Statens vegvesen

Oversender til handsaming – Klage på avslag på søknad om leige av fortausareal til uteservering sesongen 2017 – Dagr – Øvregaten 13 – gnr. 167 bnr. 1531 – Bergen kommune

Uttalelse – Uteservering på fortau 2017 – Dagr – Øvregaten 13 – gnr. 167 bnr. 1531 – Bergen kommune

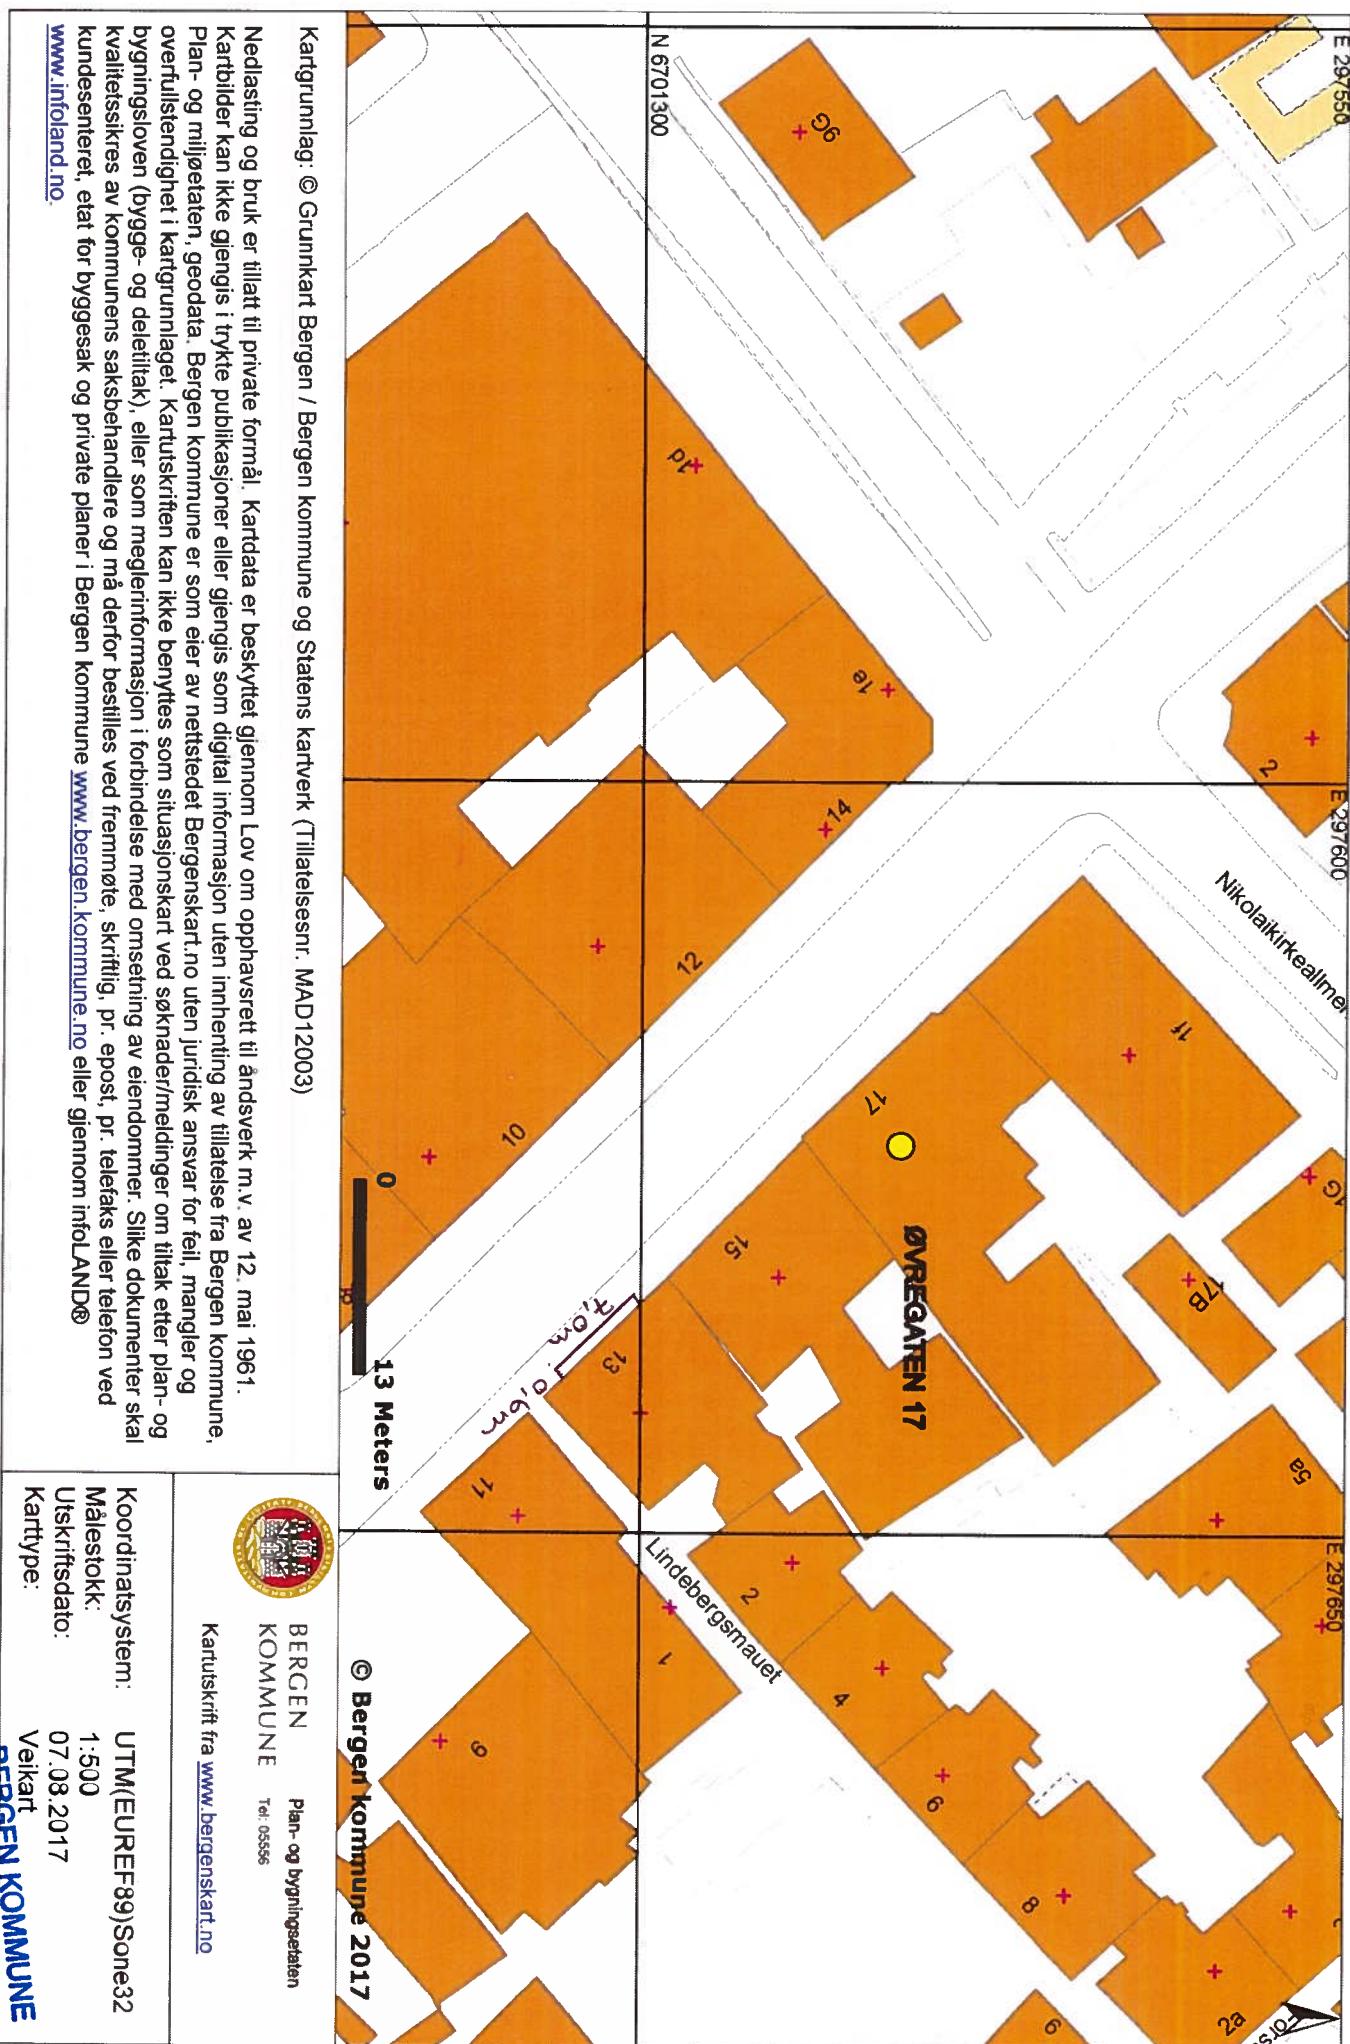
Viser til tidligere korrespondanse og befaring ang. uteservering utenfor vår konsept kunstcafe i Øvregaten 13. Jeg har vedlagt bilder av hvordan vi ønsker å benytte dette arealet og mener dette overhodet IKKE er noe til hinder for noen verken fotgjengere eller handicappete. Bordene og stolene vi har valgt ut er diskrete i grå tidløs farge som passer godt inn bymiljøet her. Vi har landet største kafe utvalg av kaffe og te i løsvekt og samtidig ett stort økologisk utvalg av alkoholfri drikker og dessuten rimelige matretter. Samtidig er vi både kunstgalleri og museum og således ett alternativ til alle kommersielle aktører innenfor servering og uteliv.

Det er en gjennomsnittlig fri bredde utenfor bordene (60 cm) til veien på ca 220 cm som bymiljø kontrolløren fant tilfredsstillende på sin befaring.

Her må det bemerkes at trappene til nabobygget i Øvregaten 17 stikker mer ut i gaten og nærliggende skilt og parkeringskilt gjør at denne delen av gaten har langt mindre fri passasje enn 2 meter på mange strekninger. Dette gjelder særlig utenfor bruktbutikken i Øvregaten 11.

Avdeling for byggesaker i Bergen kommune har nylig godtatt en bred utgående branndør mot Øvregaten 13 som stikker 30 cm lengre ut enn bordene vi har planlagt, så det synes noe skinnhellig å si at bordene er til noe hinder for noen.

Langs fasaden av Øvregaten 13 er bredden på fortauen ca 2,40–2,55 meter. Fortauen er derfor ikke bredt nok til at det kan leies bort areal til uteservering her. Det er behov for at hele fortusbredden benyttes til gangtrafikk.

I søknaden vi har mottatt kopi av vises det til at det langs Øvregaten er noen faste installasjoner, f.eks. trapper, som reduserer den effektive fortusbredden i noen punkt. At fortauene er smalere enn ønskelig noen steder, er uheldig for gangtrafikken. Det er likevel ikke slik at disse «knipene» er dimensjonerende for hva som bør være fortusbredden ellers i gaten. For nye tiltak/søknader om uteservering er det føringen om minimum 3 meter fri og sammenhengende gangpassasje som legges til grunn. Dette er tilsvarende krav til minstebredde som i Bergen kommunes retningslinjer for uteservering på offentlig grunn og i kommunedelplan for sentrum.
